CASA BP · REVISÃO G04 · 11/11/2026

Copa para seis e mais bancada na cozinha

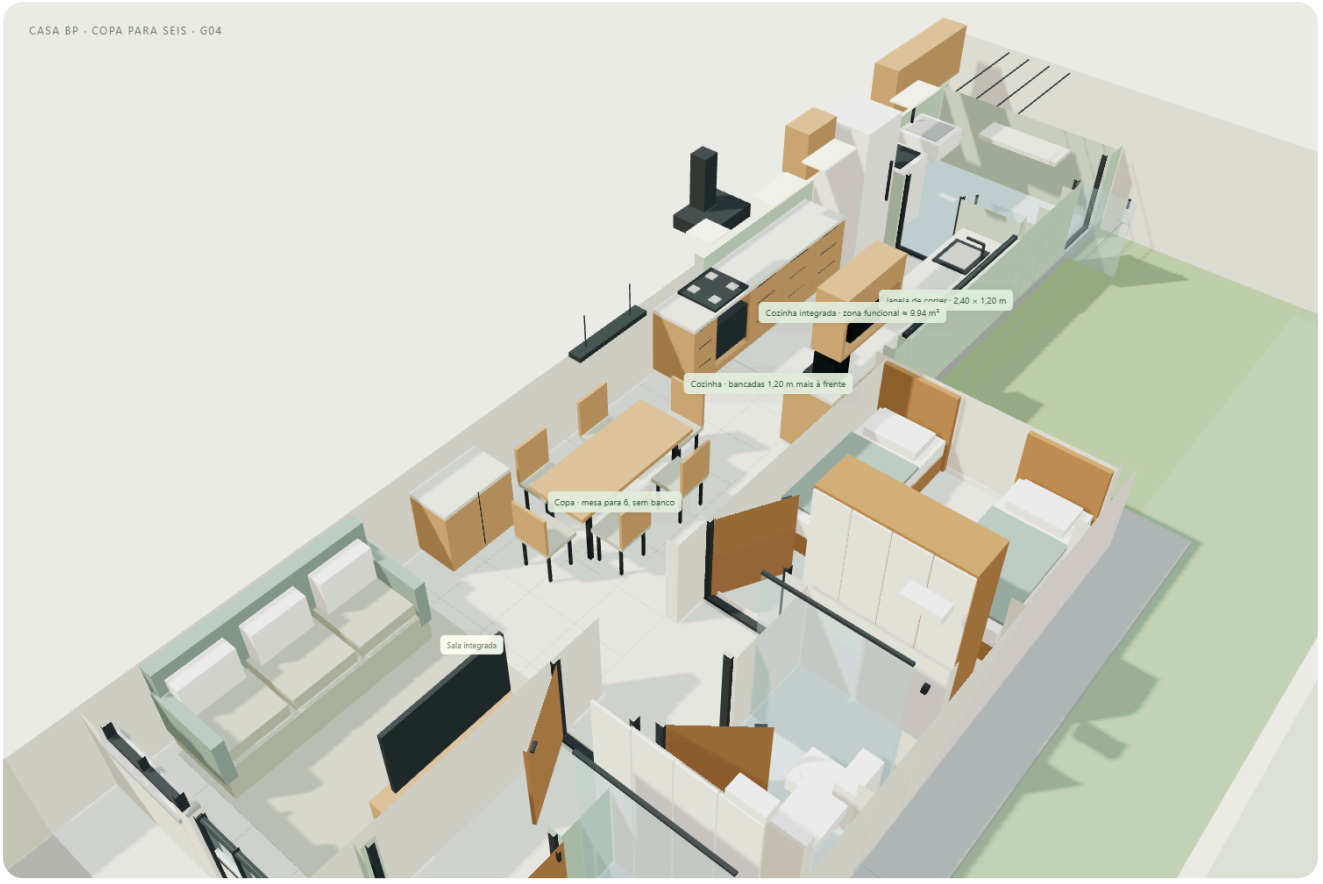
A mesa foi trazida 1,65 m em direção à sala, para a região ocupada pelo pequeno buffet. O buffet e o banco foram retirados; o móvel maior do café foi mantido. A nova mesa tem seis cadeiras individuais: duas de cada lado e uma em cada cabeceira.

Cozinha mais próxima

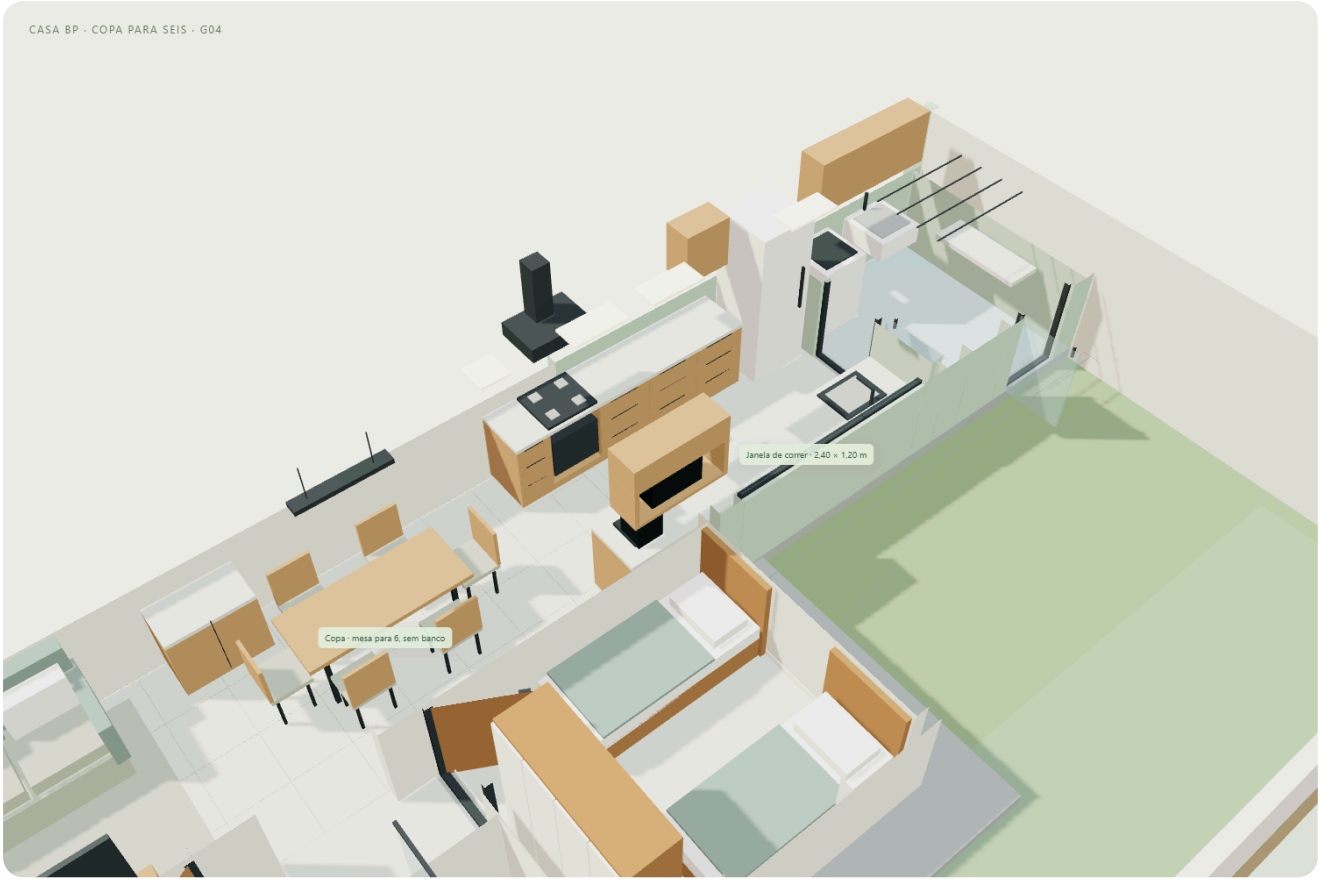
As duas bancadas começam 1,20 m antes da posição anterior. O cooktop, forno e coifa avançam juntos, mantendo o conjunto alinhado. Foram representados mais gaveteiros, uma área de preparo na chegada, uma cafeteira e um nicho aéreo para o micro-ondas. O micro-ondas saiu da bancada para liberar superfície de trabalho.

A geladeira permanece ao fundo, na esquerda. A pia continua voltada para o quintal; a janela panorâmica de 2,40 × 1,20 m foi preservada. O novo aéreo fica antes da janela, sem cobrir sua área de vidro. A porta da lavanderia e os acessos da casa permanecem.
